COMMISSIONE TECNICA DI VERIFICA DELL'IMPATTO  
AMBIENTALE – VIA E VAS

**Oggetto: [ID:10193]** Istanza di proroga del provvedimento di VIA rilasciato dalla Regione Basilicata con DGR n. 1469/2013, relativamente ad un progetto di un impianto eolico, denominato "*Parco eolico Montemilone (PZ)*", costituito da n. 20 aerogeneratori di potenza nominale pari a 3 MW, per una potenza complessiva pari a 60 MW, da realizzarsi in agro del Comune di Montemilone, e delle relative opere di connessione alla RTN ricadenti anche nei Comuni di Banzi, Genzano di Lucania, Palazzo San Gervasio e Venosa, in provincia di Potenza – Proponente: Milonia S.r.l.

## **Richiesta integrazioni**

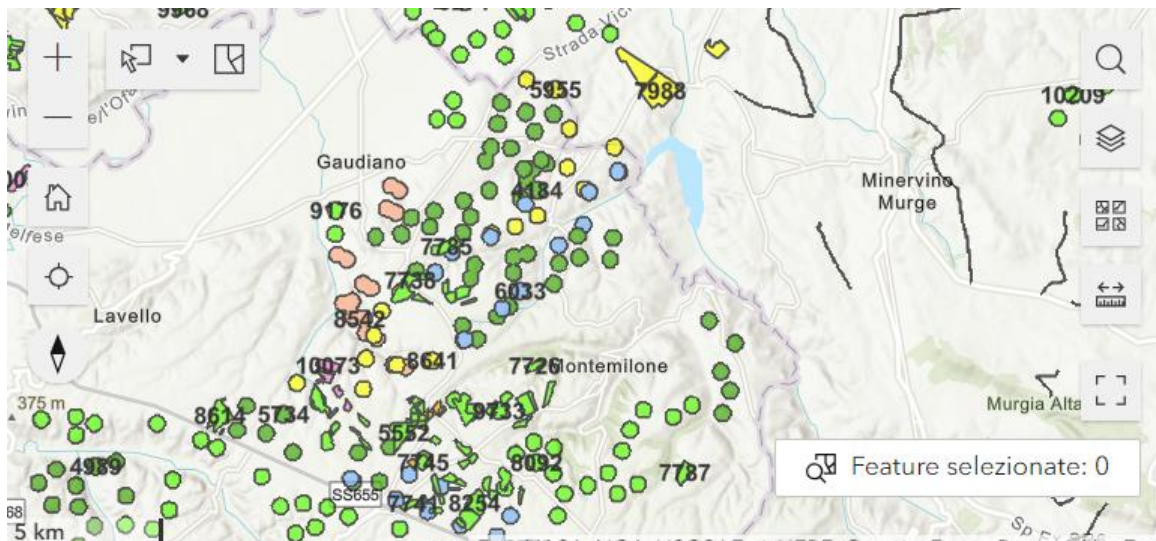
In considerazione del fatto che nell'area di insidenza del presente progetto risulterebbero essere stati autorizzati e/o costruiti nuovi impianti eolici e fotovoltaici, non riportati né valutati nella "Relazione di aggiornamento SIA", si richiede al Proponente di condurre un approfondimento della Relazione, che tenga conto di tutti i contenuti previsti dall'Allegato VII alla Parte Seconda del D.Lgs. n. 152/06 e ss.mm.ii., e del mutato contesto ambientale di riferimento.

Di seguito un estratto della disamina d'ufficio che evidenzia la molteplicità degli impianti esistenti/in progetto, di cui alcuni sono visibili anche su google earth.

Il Proponente dovrà quindi aggiornare la Relazione prodotta:

- descrivere lo stato attuale (baseline) di tutti i fattori di cui all'art. 5 c. 1 lett. c) del D.Lgs. n. 152/06 e ss.mm.ii., comparato con quanto già rilevato nell'originario SIA;
- valutare i potenziali effetti significativi, positivi e negativi, diretti e indiretti, secondari, cumulativi derivanti da progetti *esistenti*, in costruzione e in esercizio anche di diversa tipologia, o *approvati*, in area vasta, di breve, medio e lungo periodo, di natura permanente o temporanea, indotti dal progetto su tutti detti fattori, sia in fase di costruzione sia in esercizio e di dismissione, anche per effetto del consumo di risorse naturali e di sostanze, delle emissioni, dei rischi generati dal progetto e di quelli cui il progetto medesimo è esposto.
